# Addendum / Addenda

## BOU01 Battery Lab / Laboratoire de batteries

Solicitation No./N° de sollicitation	Project No./N° de projet	W.O. No./N° d'ordre de travail
22-58048	BOU01P22010	A1-018383-23-01-01
Departmental Representative / représentant ministériel	Date	September 9, 2022
<b>Notice:</b> This addendum shall form part of the tender documents and all conditions shall apply and be read in conjunction with the original plans and specifications.		<b>Nota:</b> Cet addenda fait partie intégrale des dossiers d'appel; toutes les conditions énoncées doivent être lues et appliquées en conjonction avec les plans et les devis originaux.

BOU01P22010

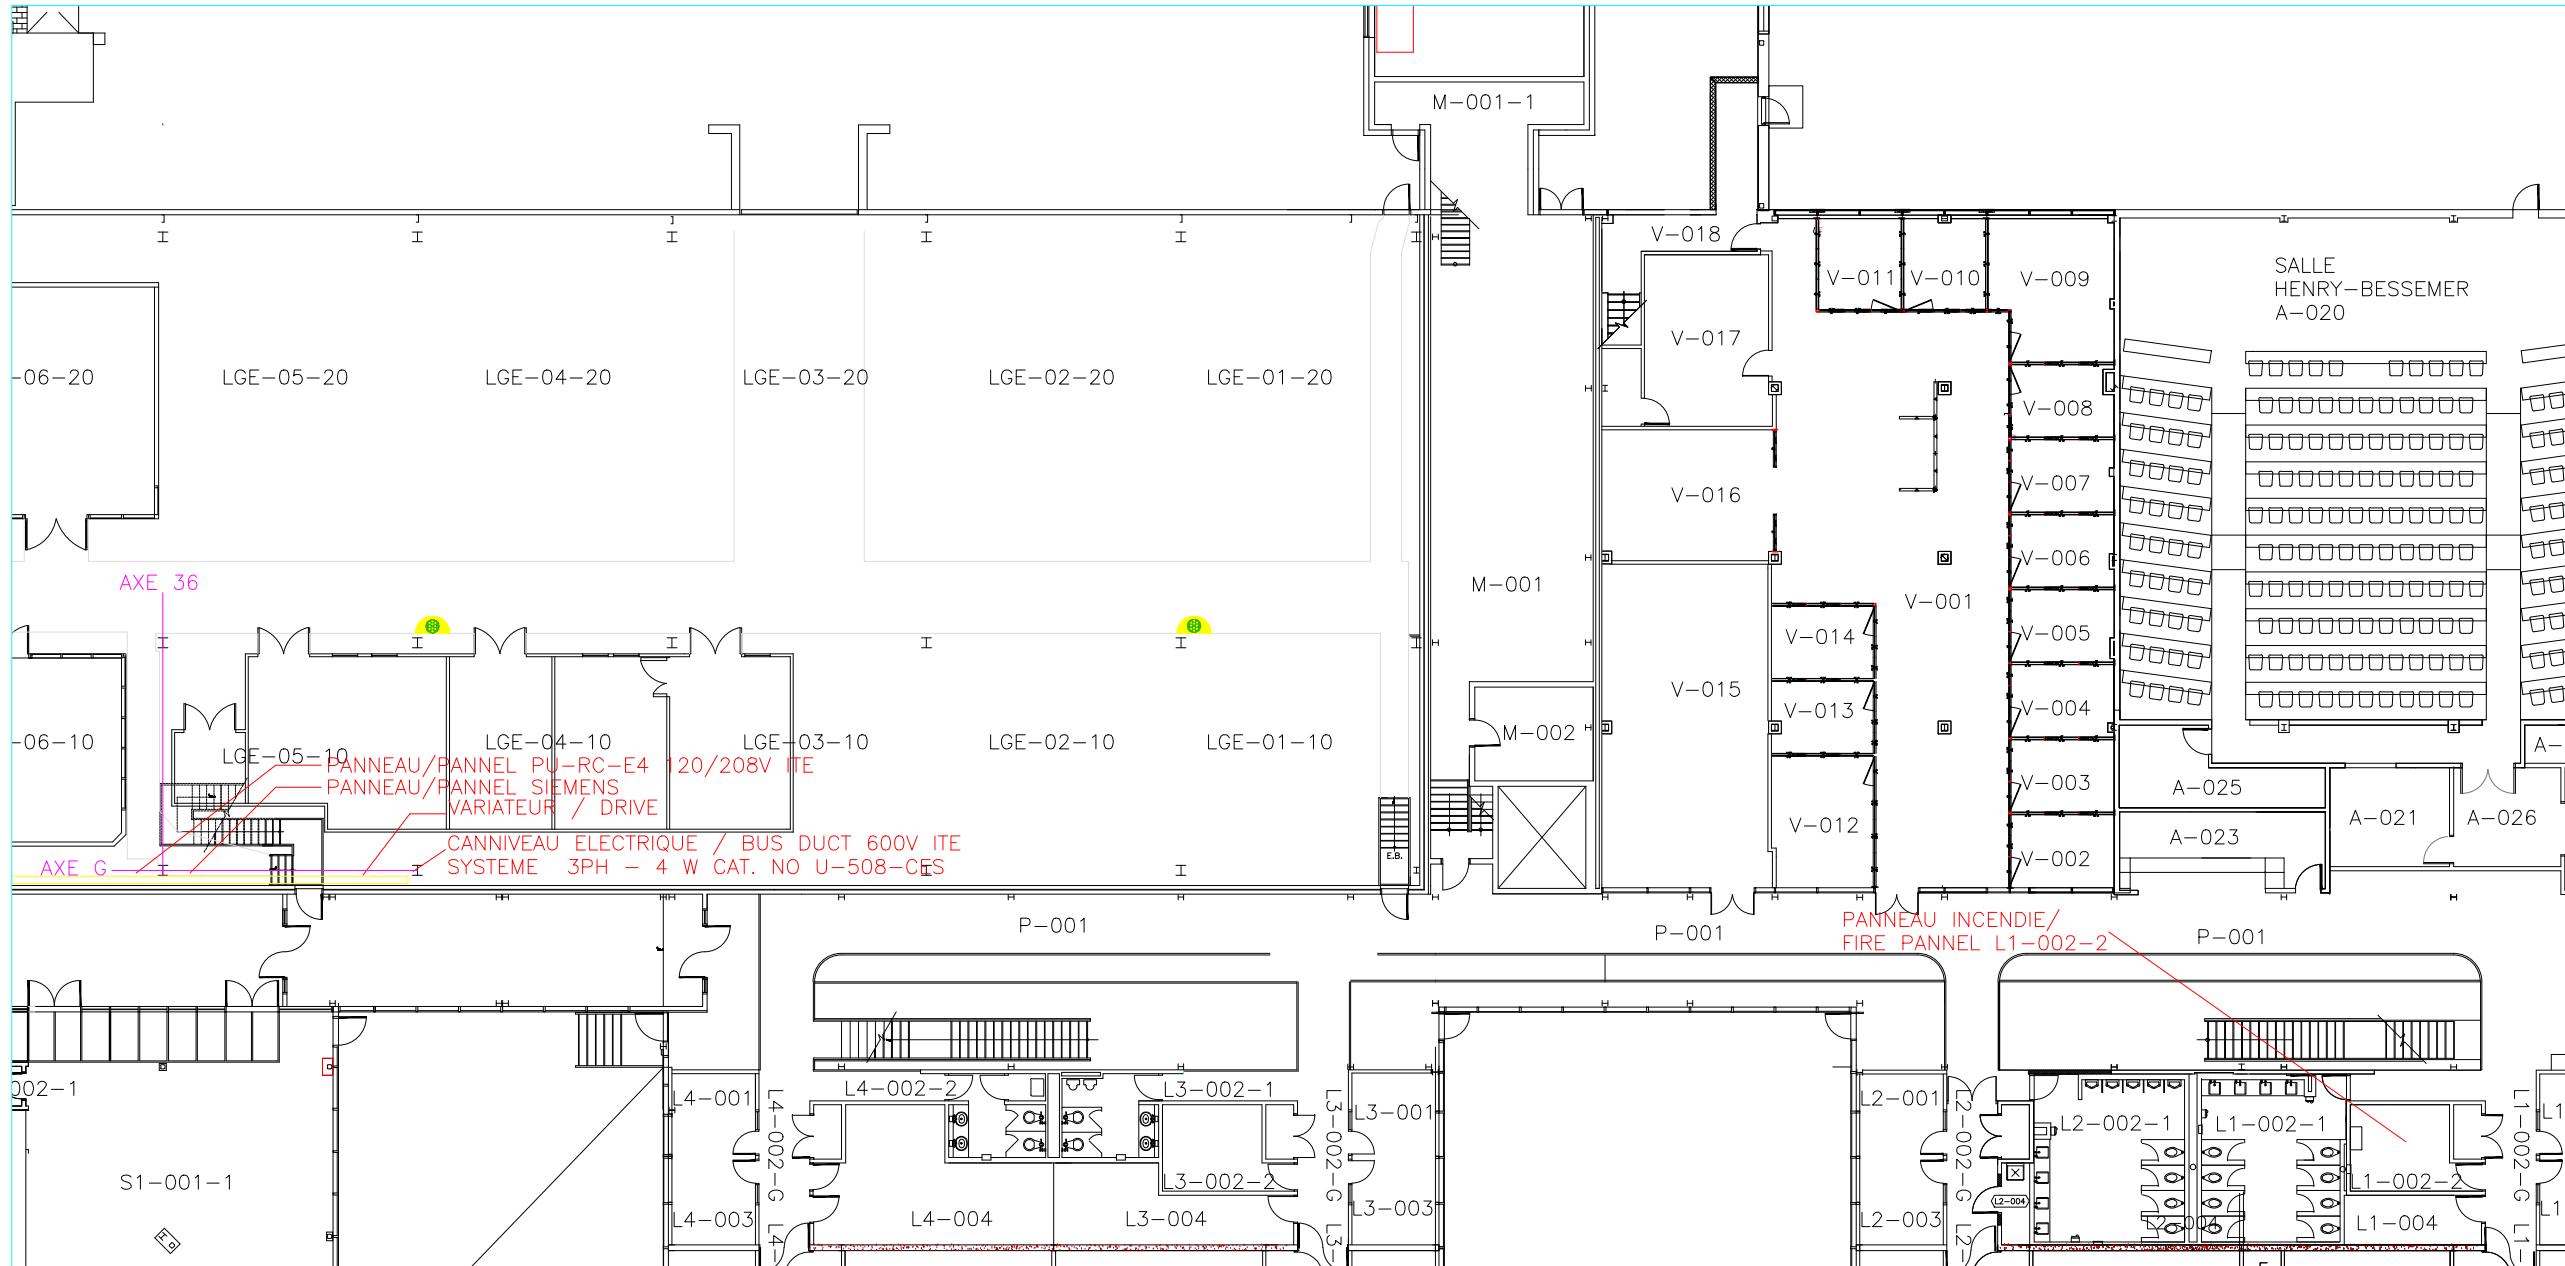
1- Sur le plan MV-02, dans le devis sur plan à l'article 3.0 (Travaux non inclus) il est indiqué que le ventilateur est acheté par le CNRC incluant le variateur de vitesse. Par contre, la localisation du variateur de vitesse n'est pas montrée sur les autres plans. Est-ce possible de montrer la localisation du nouveau variateur de vitesse et aussi indiquer quel corps de métier est responsable de son installation? / On the MV-02 plan, in the plan specification at item 3.0 (Work not included) it is indicated that the fan is purchased by the NRC including the variable speed drive. However, the location of the variable speed drive is not shown on the other plans. Is it possible to show the location of the new variable speed drive and also indicate which trade is responsible for its installation?

3- Sur le plan MV-02, dans le devis sur plan à l'article 2.0 (Travaux inclus) il est indiqué faire les raccordements électriques, mais il n'y a pas de plans électriques dans les documents d'appel d'offres. Est-ce possible de fournir des plans électriques ? Sans plans électriques, nous avons des questions concernant la localisation des panneaux de distribution. Nous avons également des questions concernant le raccordement électrique puissance de l'entraînement à fréquence variable ainsi que le raccordement électrique puissance du nouveau panneau de contrôle PAC-01, etc. / - On the MV-02 plan, in the plan specification under item 2.0 (Work included) it says make electrical connections, but there are no electrical plans in the bid documents. Is it possible to provide electrical plans? Without electrical plans, we have questions regarding the location of the distribution panels. We also have questions regarding the power connection of the variable frequency drive as well as the power connection of the new PAC-01 control panel, etc.

4- Sur le plan MV-02, dans le devis sur plan à l'article 10.0 (Logique de Contrôle) il est indiqué d'envoyer des signaux au panneau central d'incendie du bâtiment. Est-ce possible de nous indiquer où est ce panneau et aussi de nous indiquer de quel manufacturier il s'agit ? / - On the MV-02 plan, in the plan specification at item 10.0 (Control Logic) it is indicated to send signals to the central fire panel of the building. Is it possible to tell us where this panel is and also to tell us which manufacturer it is?

1- Réponse/Answer: Voir le Plan BOU01P22010LOCALISATION. Le corps de construction responsable de son installation doit respecter le décret de la construction du Québec pour son raccordement électrique et sa fixation au mur. /See Plan BOU01P22010LOCATION. The construction company responsible for its installation must comply with the Quebec Construction Decree for its electrical connection and its fixation to the wall.

3- Réponse/Answer: Le schéma de la séquence 02 démontre le raccordement ainsi que la séquence de contrôle. Voir section 10.0 de la séquence 03 ainsi que la mention notes et la séquence 04. Voir le Plan BOU01P22010LOCALISATION pour la localisation des panneaux ainsi que leur nom. The diagram of sequence 02 shows the connection and the control sequence. See section 10.0 of sequence 03 as well as the notes and sequence 04. See drawing BOU01P22010LOCATION for the location of the panels and their names.

4- Réponse/Answer: Voir la plan BOU01P22010LOCALISATION pour la localisation du panneau. Le manufacturier du panneau incendie est JCI. La programmation et la mise en marche doit être incluse dans cet appel d'offre. / See plan BOU01P22010LOCATION for the panel location. The manufacturer of the fire panel is JCI. Programming and start-up must be included in this tender.
